京都大学（南部）医薬系総合研究棟施設整備事業
入札説明書等に関する質問回答（1回目）等

平成27年 3月17日

国立大学法人 京都大学

入札説明書等に関する質問回答（1回目）

(別紙) 交流スペースのニーズ調査について

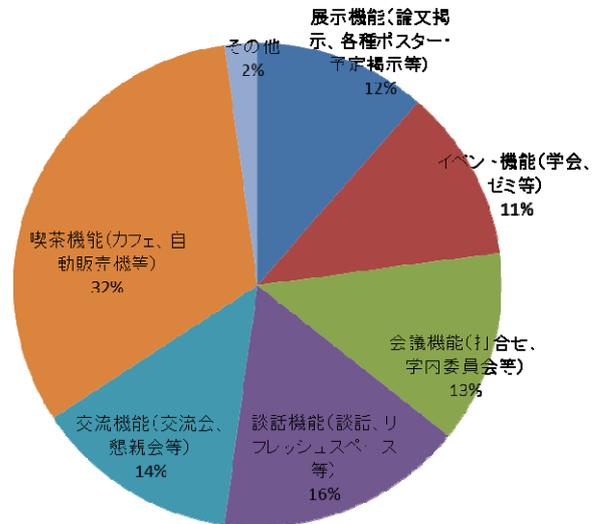
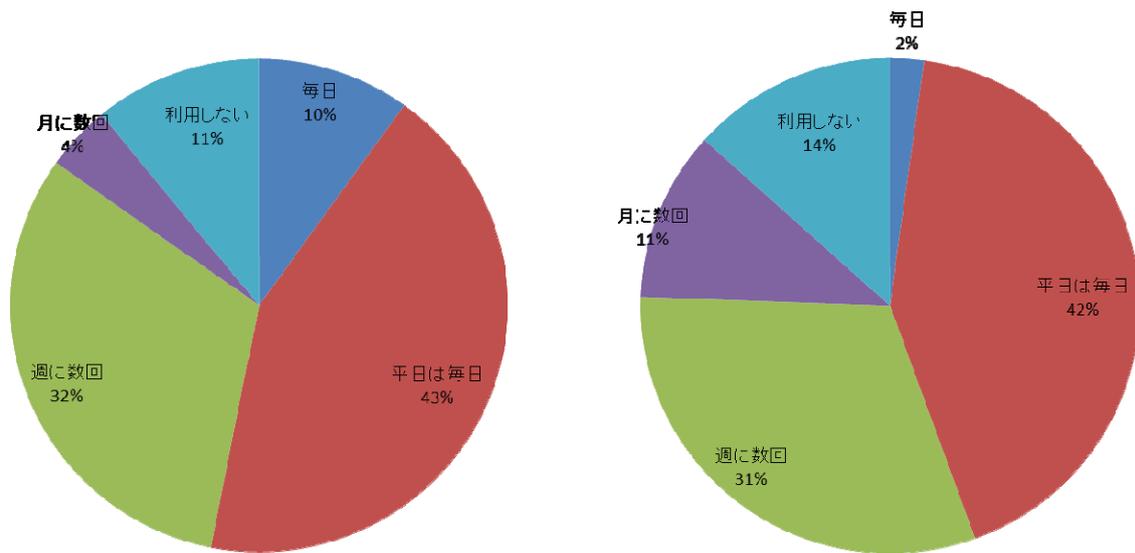
番号	質問項目	—	—	—	—	—	—	—	—	質問	回答
											問書（２回目）として提出してください。
247	在館人数									本施設の在館人数とその内訳（教授・学生・職員等）、本施設の使用時間、外部からの訪問者、会議回数等の想定をご教示ください。	現在想定している、本施設を主として使用する教員は約90人、学生は約120人です。薬学部全体の教職員は71人、学生は626人です。また、本施設への訪問者は年間約7,200人を、会議回数は約320回を、それぞれ想定しています。 なお、大学で実施した交流スペースのニーズ調査の結果を、本質問回答の後（うしろ）に（別紙）として添付します。
248	在館人数									本施設は、平日・土日・祝祭日・年末年始等によって在館人数が大きく変動するのでしょうか。	研究棟の稼働時間は、原則として、平日8:30から17:15で、土日・祝日等は、休館（休み）となります。ただし、実験・研究等の必要性から、休館（休み）以外（夜間を含む。）の利用者も多いことが想定されます。
249	実験機器									実験機器の設置を一部中止する等のV E提案は不可との理解でよろしいでしょうか。	ご理解のとおりです。
250	外気量・排気量									実験機器の稼働率をご提示いただけませんか。	実験機器の稼働率に関しては、実験の内容等により流動的ですので、同時に稼働することも想定してください。
251	発電機									発電機系統とする機器等の絞込みにより容量を削減するV E提案は不可との理解でよろしいでしょうか。	ご理解のとおりです。

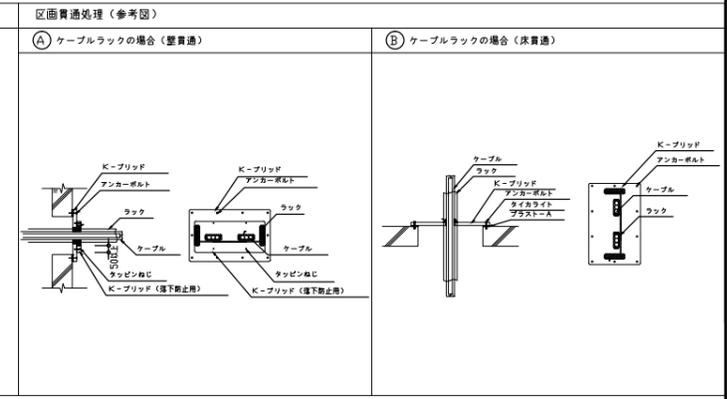
番号	質問項目	図面番号	図面名称	記載位置	質問	回答
			信線路 図(2)		C0.5-800Pが、既設北病棟から吉田南・医学部構内既設自動電話庁舎の間に実線で図示されていますが、この既設ケーブルを再利用しての配線作業は発生しないとの理解でよろしいでしょうか。	
215	MRIチラー	E187	地下1階MRI室機器配置図		MRIチラーの容量及び設置位置が不明です。容量、設置位置、電源施工区分をご指示ください。	本質問回答の後（うしろ）に（別図：E-50、57、64、81）を添付しますので、当該別図のとおりとしてください。
216	空調設備	M006	空調設備機器表(1)		SP-1 太陽光集熱パネル 付属品の空冷式放熱器ですが、メーカー見積り徴収の結果、メーカーリストに記載のどのメーカーも対応不可との回答でした。製造業者・参考型番等をご教示ください。	空冷式放熱器については、井上ヒーター（株）又はユアサ商事（株）より選定してください。
217	空調設備	M006 M096	空調設備機器表(1)		GE-1 コージェネはRP-1盤で電力系統連携をしている、という判断でよろしいでしょうか。	ご理解のとおりです。
218	空調設備	M006 M160	空調設備機器表(1)		MRI用の空冷チラー容量が機器表では50kw、MRI仕様書では63kwと相違がありますが、M-6図を正として見積をしておりますがよろしいでしょうか。	M-6が正です。
219	空調設備機器	M008 ～ M013	空調設備機器表		M-7図に外気温湿度条件表に8時間系統と24時間系統の記載があり、前は「M-8～13図によるもの」との回答でしたが（平成26年6月23日公表入札説明書等に関する質問回答（第1回目）番号252）、M-39～44図のフロー図によるものとの理解でよろしいでしょうか。	ご理解のとおりです。ただし、使用時間に関してはあくまで機器の能力を設定するために想定したものであり、運用については変動するものとなります。
220	空調設備機器	M010 ～ M013	空調設備機器表		M10～13図記載のACP・EHP・GHPの稼働時間は8時間稼働との理解でよろしいでしょうか。	ご理解のとおりです。ただし、使用時間に関してはあくまで機器の能力を設定するために想定したものであり、運用については変動するものとなります。

設計業務名	京都大学（南部）医薬系総合研究棟 新営（設備）設計業務	縮尺 A1:1/100, 1/400, 1/800 A3:1/200, 1/800, 1/1600	設計年月日	平成 26 年 3 月 日	種別	年度	図面番号
図面名称	構内通信線路図 (2) 総合研究棟B1階平面図、外来診療棟B2階平面図	設計番号	整理番号				E

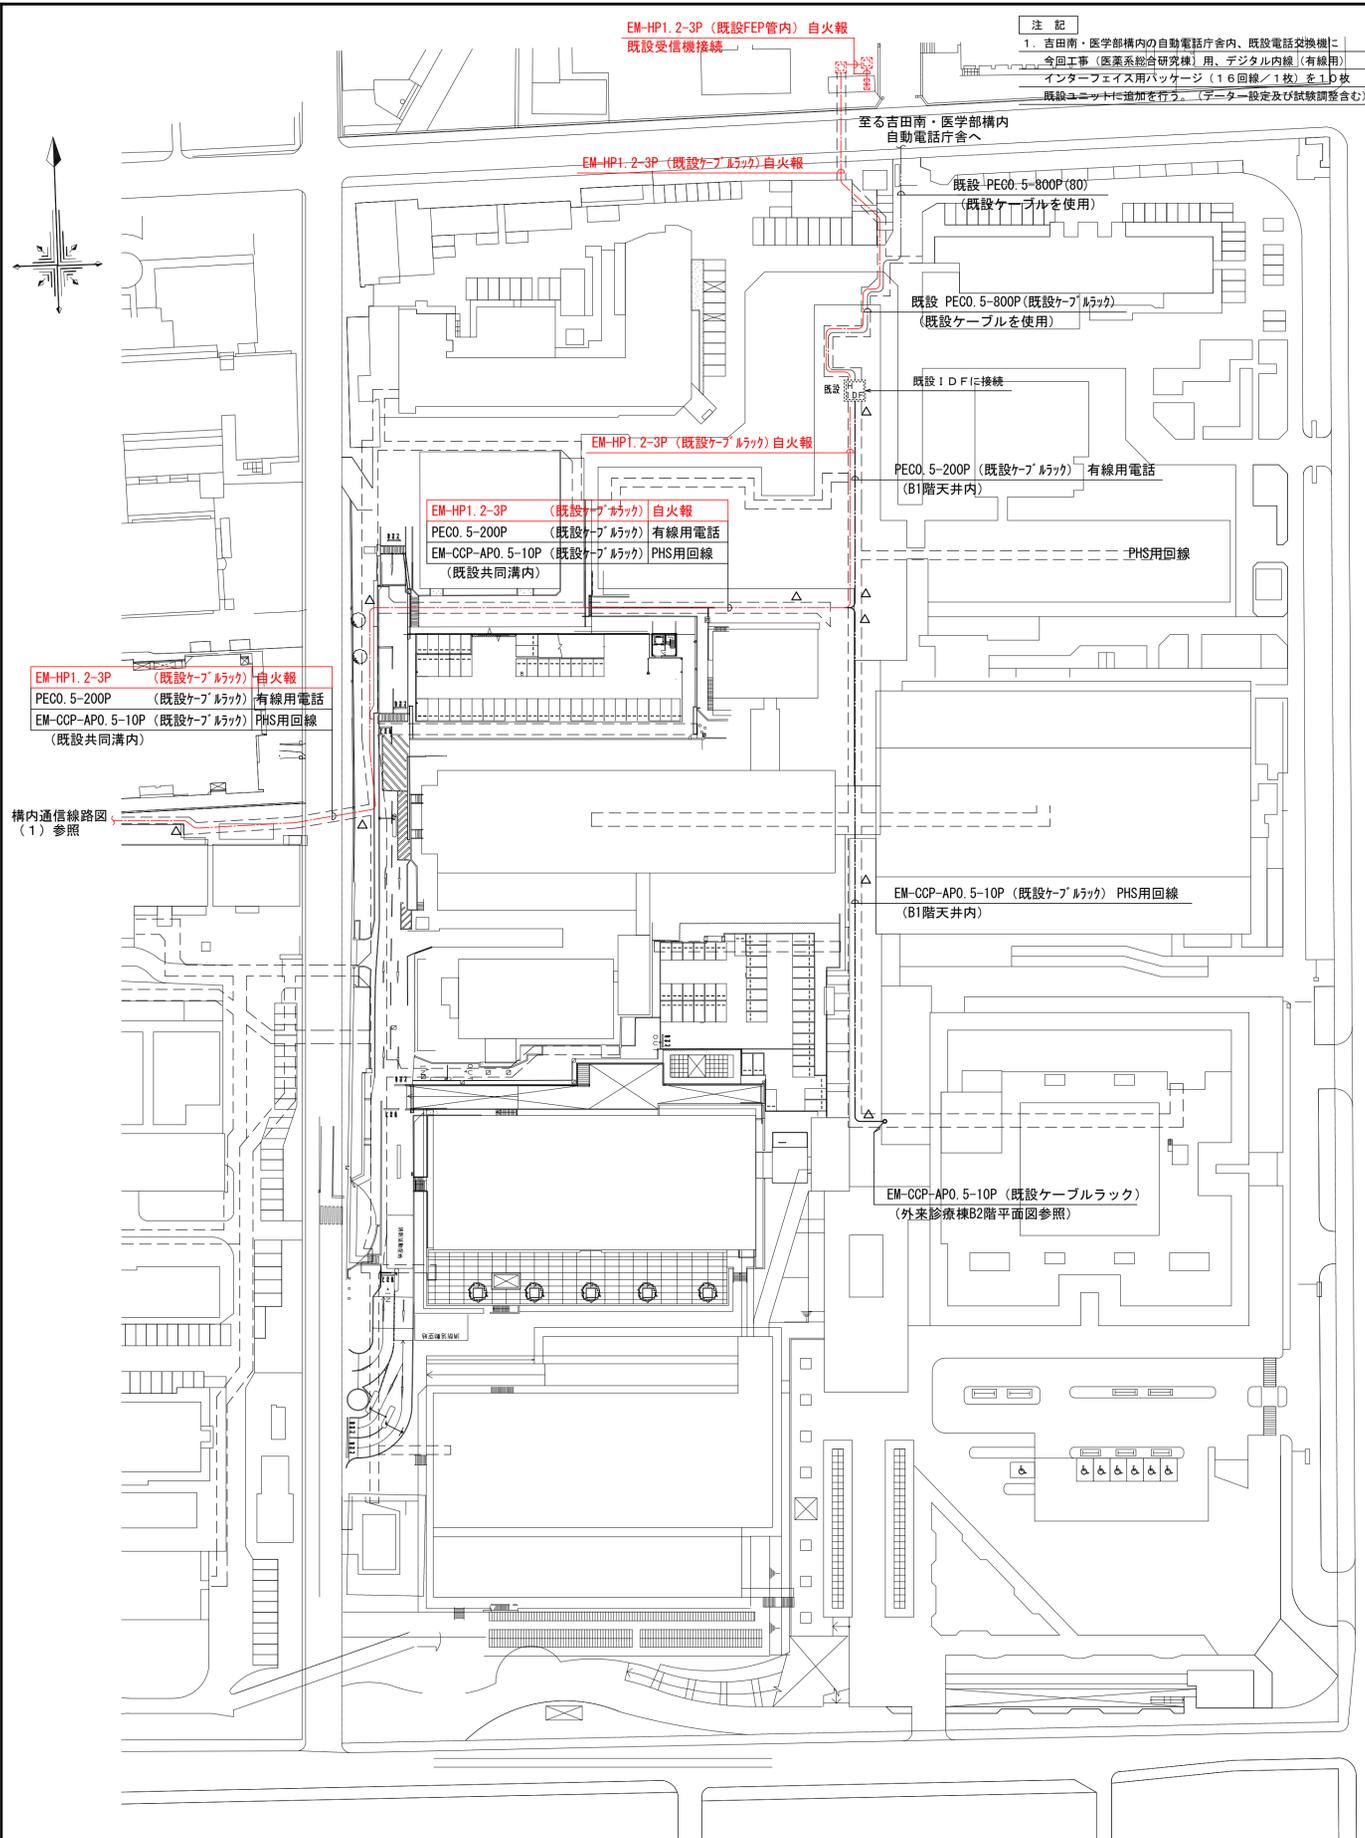
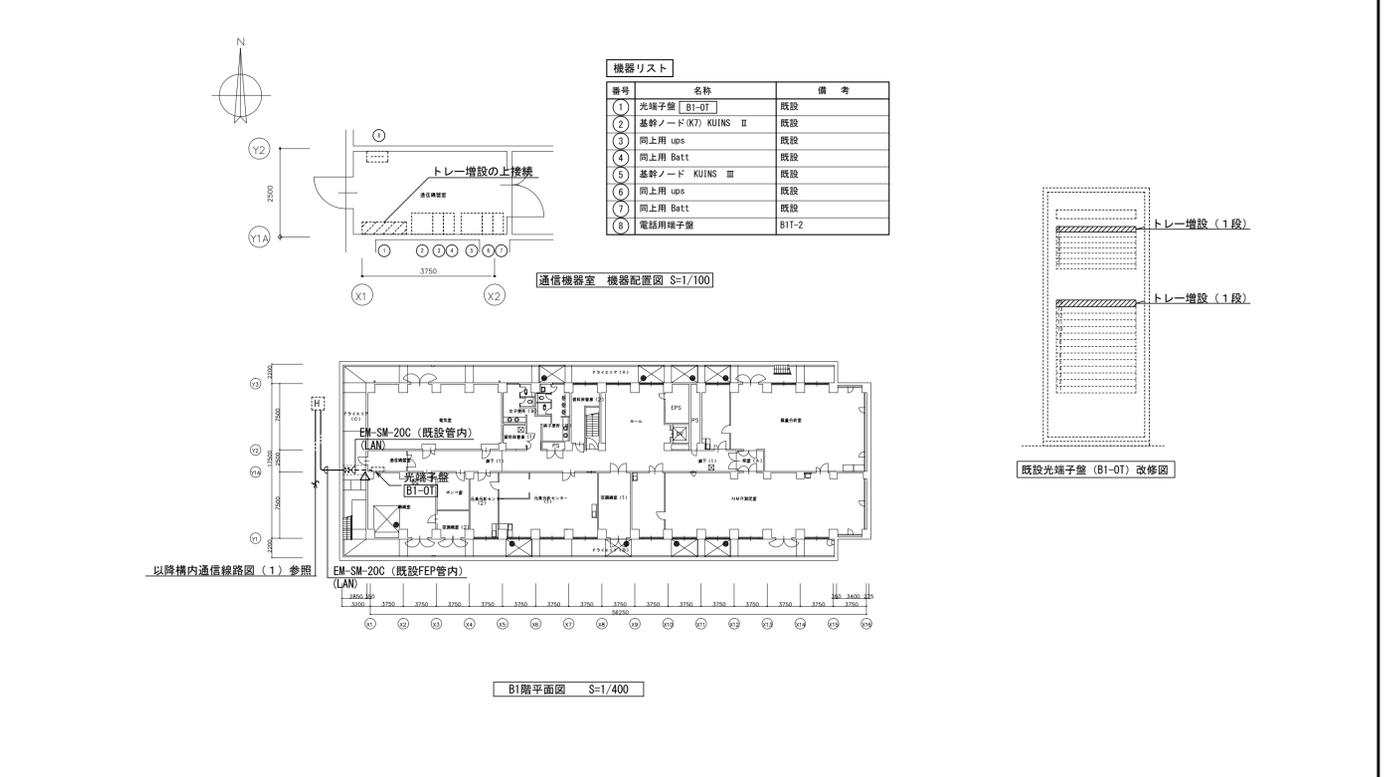
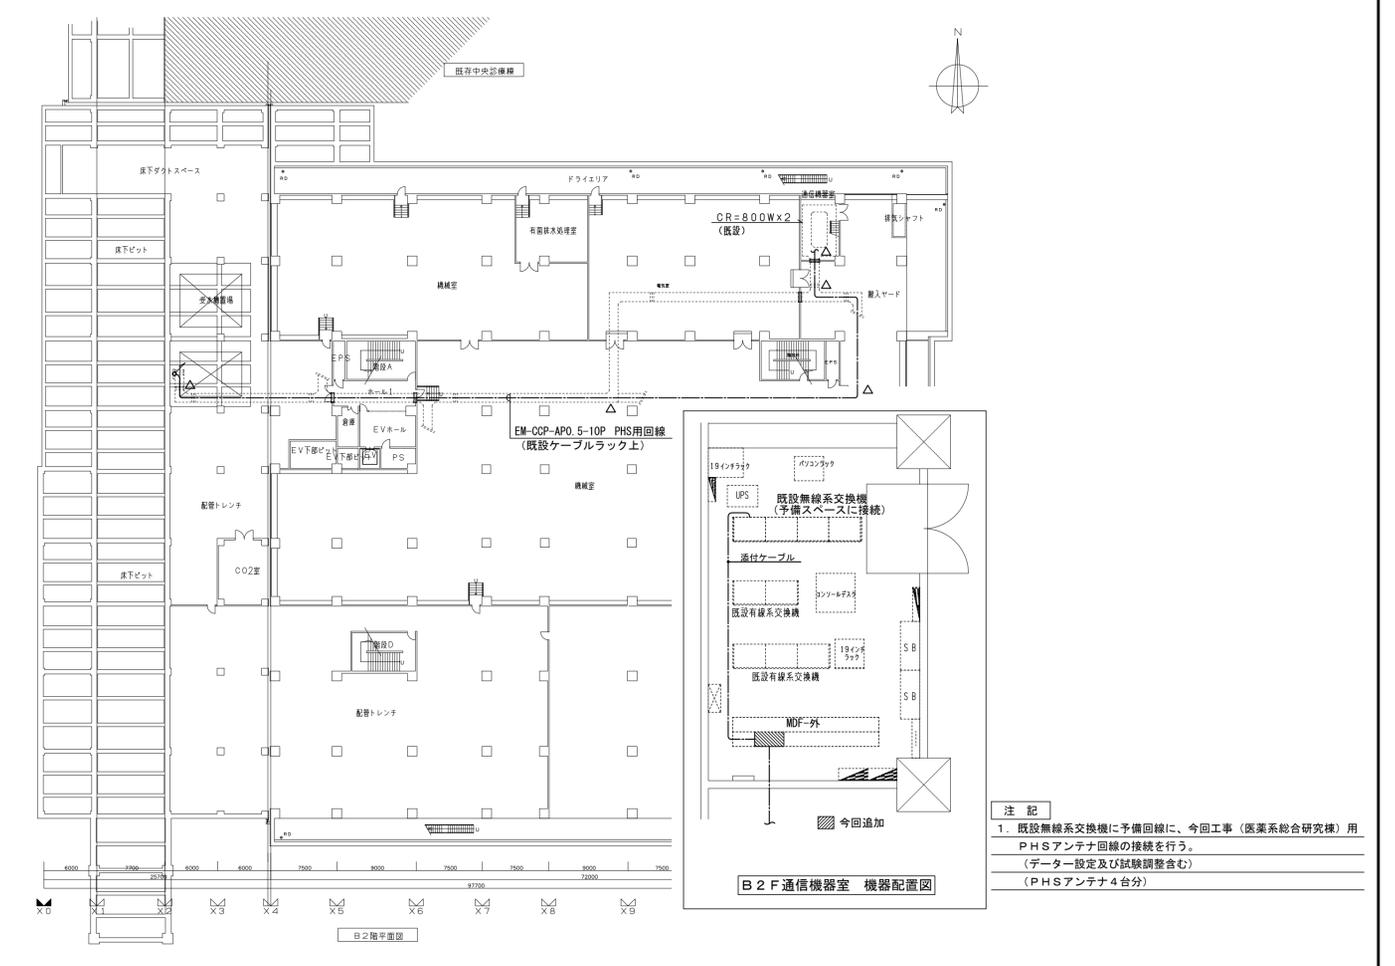
番号	質問項目	図面番号	図面名称	記載位置	質問	回答
					<p>圧トランスが必要。また480V/60Hzが供給できない場合はステップトランスを設置（別途工事）の記載がございます。</p> <p>一次側電源電圧容量は図面記載の通りで昇圧トランス ステップトランスを別途工事にて設置と考えて宜しいでしょうか。</p>	
209	火災報知設備	E153	自動火災報知設備凡例・注記		<p>火災報知設備において、外部への移報やりとりが見受けられませんが不要との理解でよろしいでしょうか。</p>	<p>本質問回答の後（うしろ）に（別図：E-181、182）を添付しますので、当該別図のとおりとさせていただきます。</p>
210	盛替工事	E176	構内配電線路図(2)		<p>既存棟内配線及び既存棟間ケーブルの盛替工事が多々ありますが、各々の手順、タイミング等、工程の基本的な方針をご指示ください。</p>	<p>手順については、南部特高変電所フィーダー盤（A-13、B-13）設置後、新設高圧ケーブル敷設を行い、各建物を無停電切替にて、ループ配線の盛替を行います。</p> <p>タイミング、工程等は監督職員との協議を行うものとします。</p>
211	既存受変電室改修	E177 E188 E189	受変電設備単線結線図・電気室詳細図他		<p>既存受変電室改修にともなう停電作業が発生しますが、仮設電源対応などバックアップ内容が不明につき見積出来ませんので、今回は全停電時にバックアップは不要との考え方でよろしいでしょうか。</p> <p>（その他既存インフラ停止に伴う仮設対応など図面が添付されていないものは共通とします）</p>	<p>ご理解のとおりです。</p>
212	構内通信路	E181	構内通信路図(1)		<p>既設水質監視装置制御盤（実験排水貯留槽の既存建屋2階）への配管配線工事において躯体をはつり貫通する箇所がございましたらご指示下さい。</p>	<p>本質問回答の後（うしろ）に（別図：E-181）を添付しますので、当該別図のとおりとさせていただきます。</p>
213	新設共同溝	E181	構内通信線路図(1)		<p>構内通信線路図に新設共同溝と記載がありますが、建築工事との理解でよろしいでしょうか。</p>	<p>ご理解のとおりです。詳しくは、A-121、125をご確認ください。</p>

214	既設ケーブル	E182	構内通		<p>有線電話の既設ケーブルPE</p>	<p>ご理解のとおりです。</p>
